| 型式指定申請書 添付書類 13 記載事項 | 先行設計承認申請書記載事項 | 備考 |

15×15 燃料追加に伴う記載
の追加

(p)-第 D.4 図 通常輸送時及び一般の試験条件下の線量当量率評価位置 (17×17 燃料 A 型収納時)

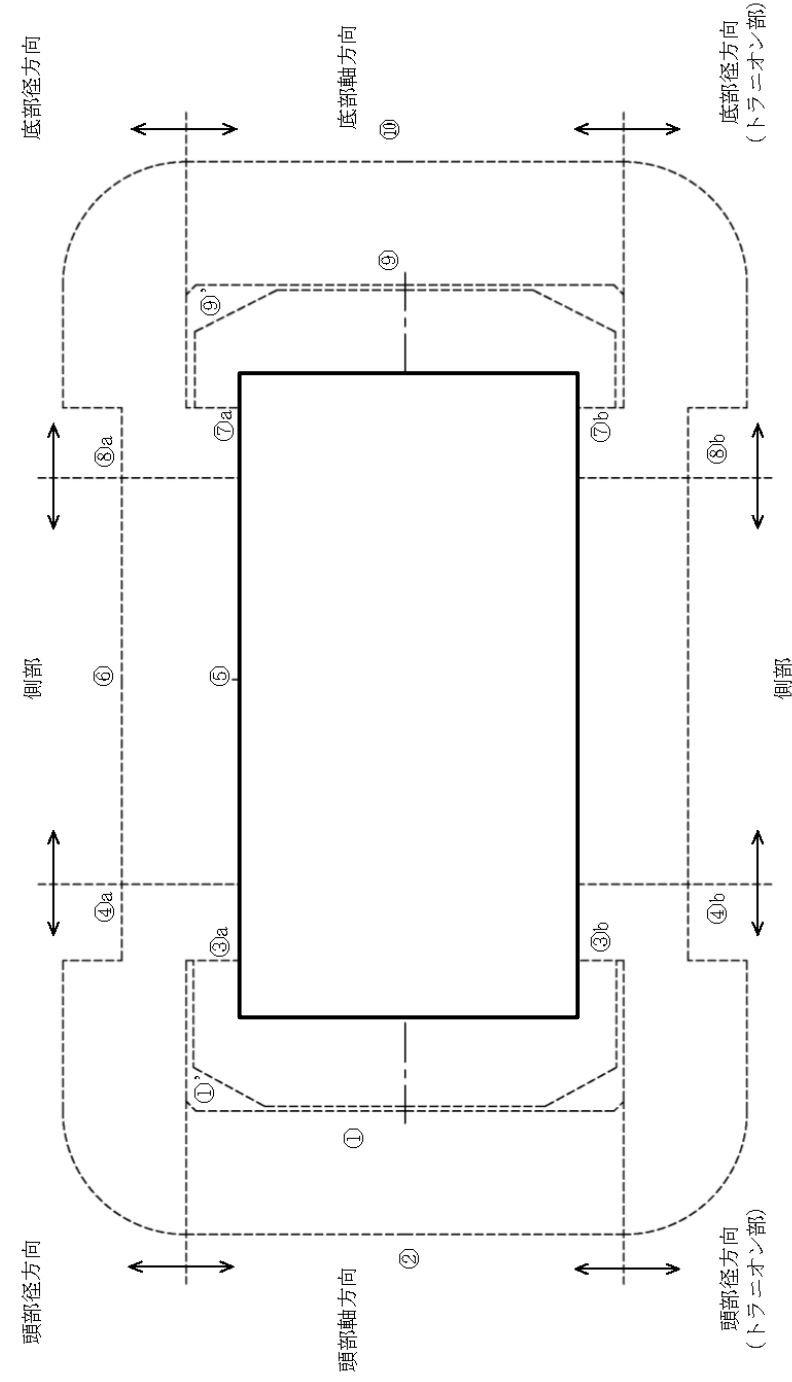
15×15 燃料追加に伴う記載の追加

(注)①～⑩の評価点位置は各方向での最大線量当量率となる位置を示しており、その結果を(p)-第 D.10 表及び(p)-第 D.11 表に示す。

(注)①～⑬の評価点位置は各方向での最大線量当量率となる位置を示しており、その結果を(p)-第D.12表に示す。
 (D)-第D.5図 特別の試験条件下の線量当量率評価位置 (17×17 燃料A型収納時)

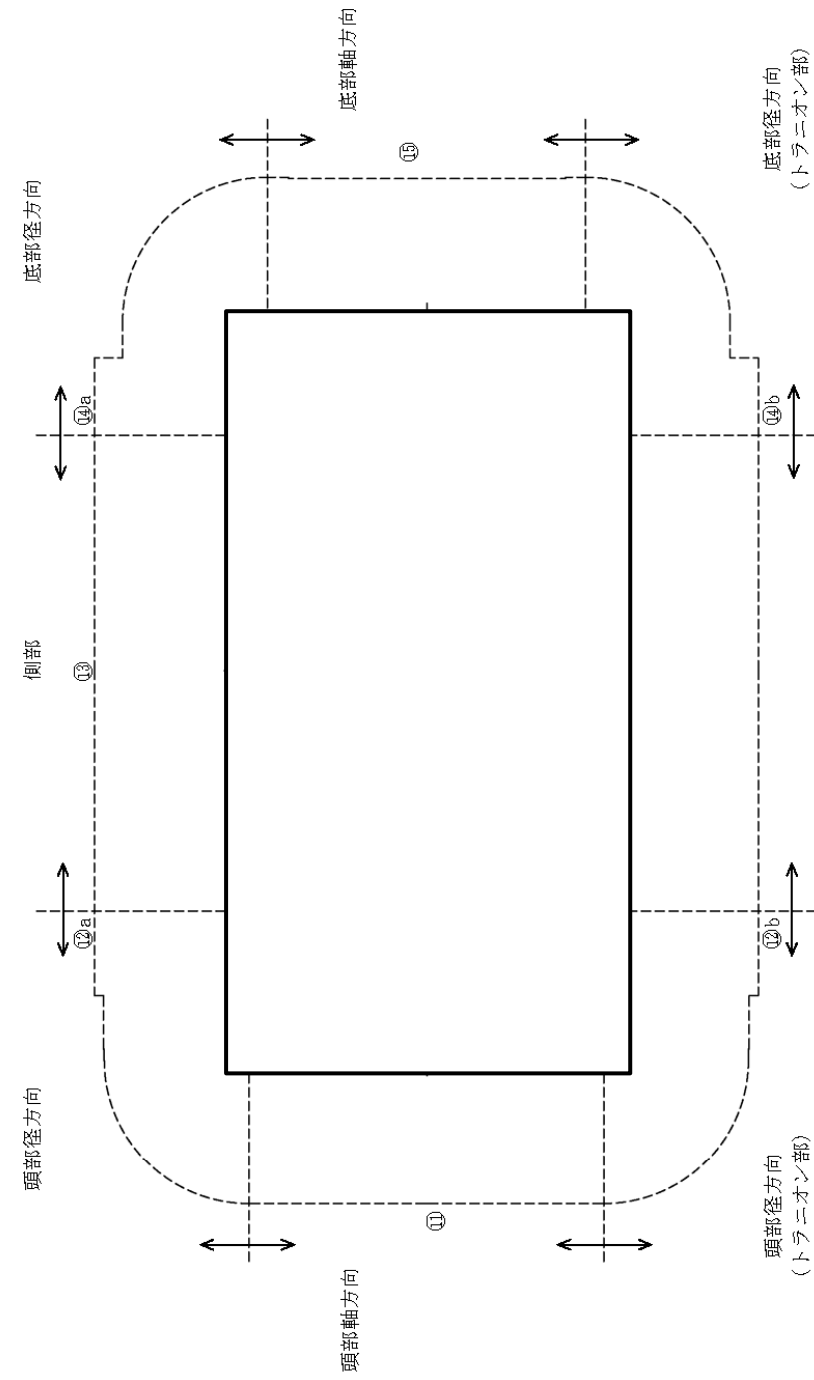
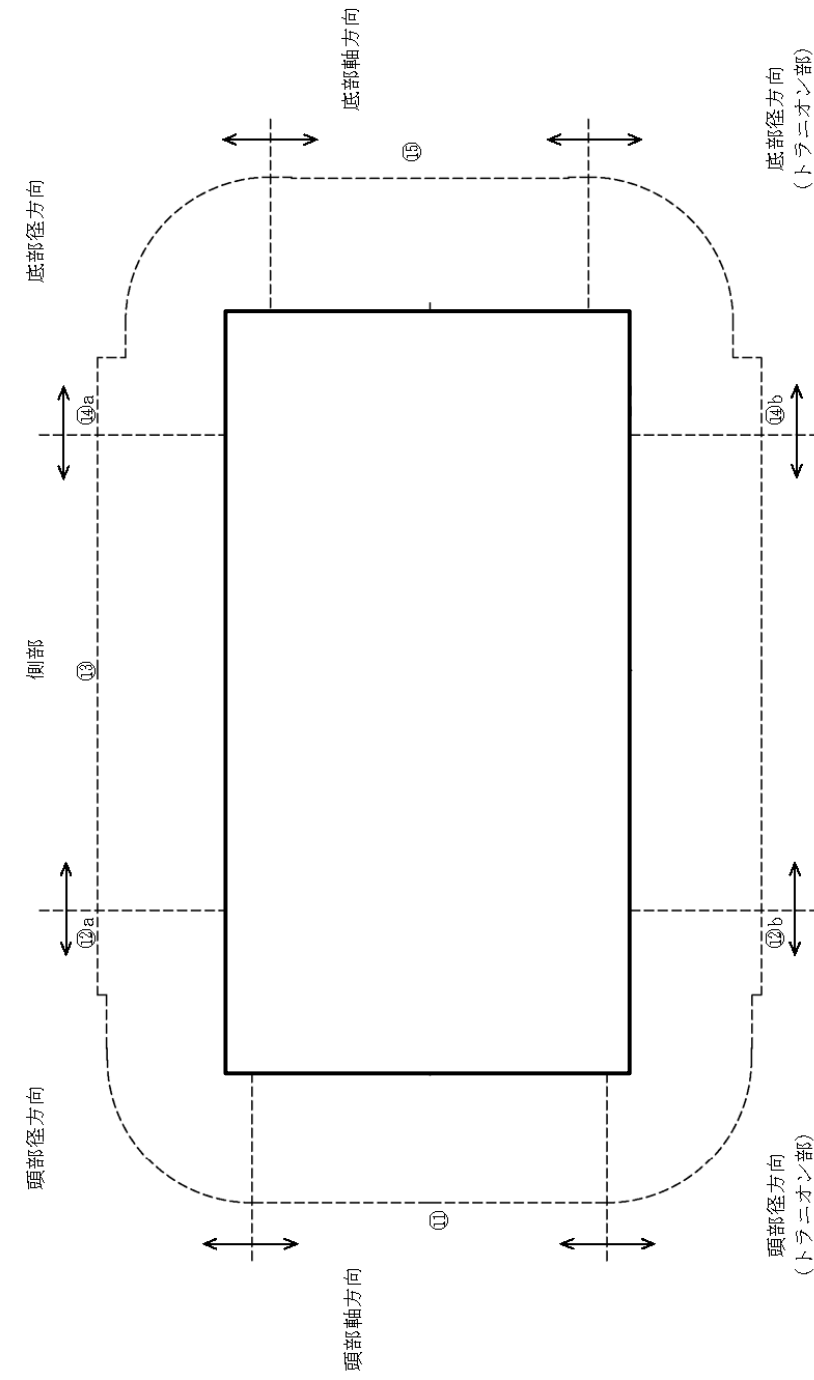
15×15 燃料追加に伴う記載の追加

(ロ)-第 E.1 図 (b) 燃料モデル (ピッチ変化部位) (15×15 燃料収納時)

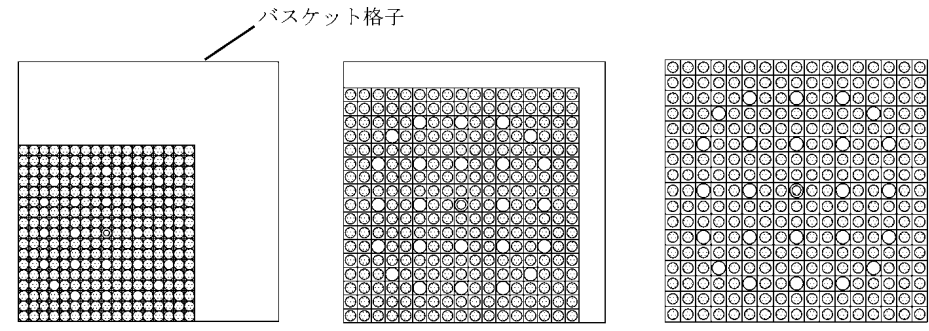
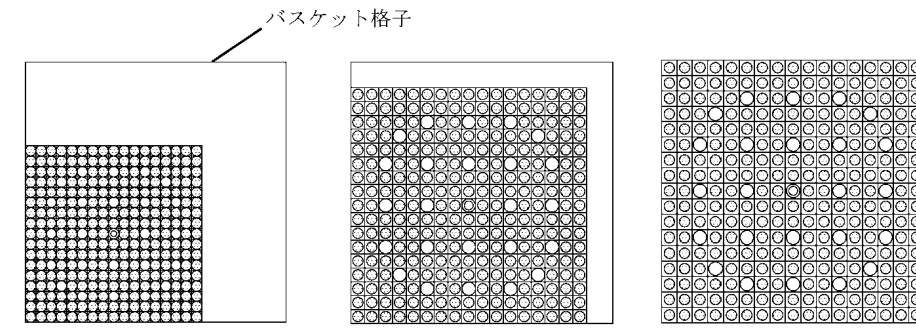
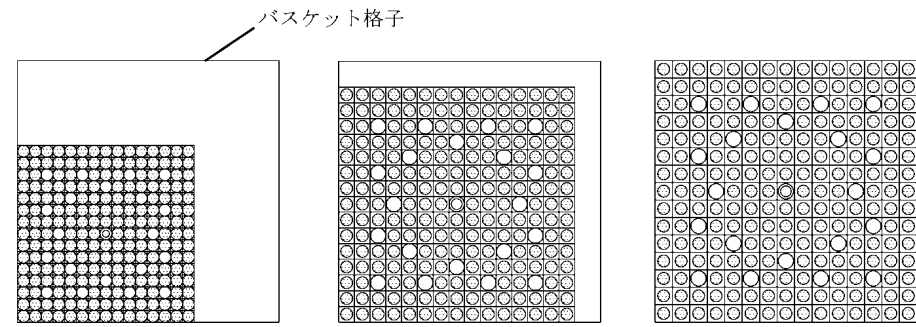
15×15 燃料追加に伴う記載の追加
